<p>ПРИВАТНЕ ПІДПРИЄМСТВО «ТОРГОВИЙ ДІМ «ВАТРА-ЦЕНТР» ЄДРПОУ 34074501, р/р UA963510050000026003383916000 в АТ "Укрсиббанк" МФО 351005 ІПН 340745021037, номер свідоцтва 200013158 юридична адреса: 73000 м. Херсон, вул. Перекопська, б.169 фактична адреса: 01001 м. Київ, вул. Володимирська, б.10 оф. 412а тел./ф. 044-498-38-30 e-mail: vatra-centr@ukr.net</p>	<p>ЧАСТНОЕ ПРЕДПРИЯТИЕ «ТОРГОВЫЙ ДОМ «ВАТРА-ЦЕНТР» ОКПО 34074501, р/с UA963510050000026003383916000 в АО "Укрсиббанк" МФО 351005 ИНН 340745021037, номер свидетельства 200013158 юридический адресс: 73000 г. Херсон, ул. Перекопская, д.169 фактический адресс: 01001 г. Киев, ул. Владимирская, д.10 оф. 412а тел./ф. 044-498-38-30 e-mail: vatra-centr@ukr.net</p>
---	--

№ 1

від 02.03.20р.

Наша компанія не погоджується з рішенням ЛГВ АТ «УГВ» та інформує Вас про те, що запропонований предмет закупівлі не відповідає технічним та якісним характеристикам, встановленим Замовником документацією процедури закупівлі, а саме:

Невідповідність (табличка з технічними даними):

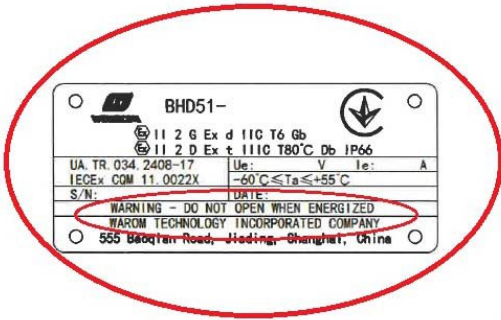
ТОВ “Укрресурс” не приведений переклад важливої інформації на шильдіку (попереджувальна інформація) на мові оригіналу в країні використання. А саме, керуючись п.12. Про те, що “Якщо у складі пропозиції процедури закупівлі завантажується документ, що складений не на українській або російських мовах, Учасник завантажує переклад цього документу на українську або російську мову.” Також, зазначаємо, що згідно приведеного фото шильдіка вибухозахищеної коробки BHD51 відсутні будь-які символи українською чи російською мовами. Також не вказаний виробник та представник в Україні на виробі (а не лише в технічній документації (паспорті)) необхідно пред’являти також на українській або російських мовах.

Це означає, що персонал експлуатації не зможе прочитати попереджувальні застереження, наприклад, **“УВАГА! Не можна відкривати під навантаженням“** або **“ПРЕДУПРЕЖДЕНИЕ - Открывать, отключив от сети“**. Це може призвести до невиконання правил техніки безпеки і людських жертв.
